# Instituto Estadual de Florestas

# Parecer nº 55/IEF/NAR OLIVEIRA/2022

# PROCESSO Nº 2100.01.0015872/2022-11

É objetivo de esse parecer analisar a solicitação para intervenção sem supressão de cobertura vegetal nativa em áreas de preservação permanente – APP em uma área de 0,1262 ha. com objetivo de extração de areia no leito do Rio Jacaré.

Figura 1 - Estruturas do empreendimento

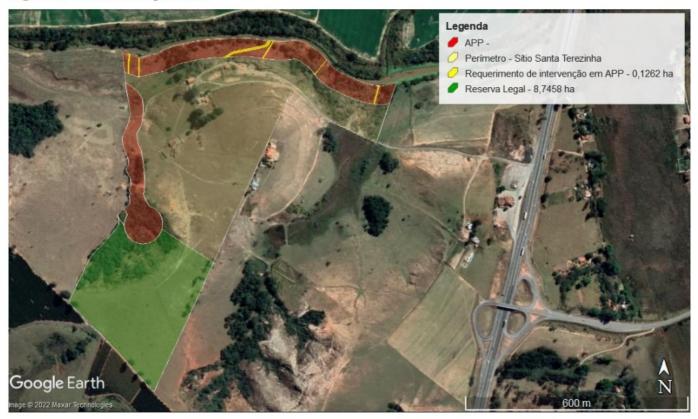
A área do empreendimento corresponde aos locais ocupados pelas estruturas de apoio da atividade de extração mineral, que envolvem: via de acesso, pátio de manobra de caminhão, área de instalação do pátio de armazenamento, sanitários, caixa de decantação, área de passagem do mangote da draga e das canaletas de drenagem. Estas áreas somam 1,0902 ha, sendo 0,1262 ha em área de preservação permanente e se referem aos locais onde a tubulação de sucção da polpa serão instalados, canaletas de drenagem e acesso ao Rio Jacaré (figura 1 - retirada do PIA).

A área requerida para intervenção é composta em sua maior parte por pastagem exótica, com presença esporádica de espécies arbustivas.

Pudemos conferir que o local escolhido para empreendimento é o mais adequado, pois está desprovido de vegetação nativa e onde a atividade já ocorria. Desta forma, os impactos no ambiente local serão mínimos, já que os portos ficarão fora de APP, apenas a tubulação passará pela área.
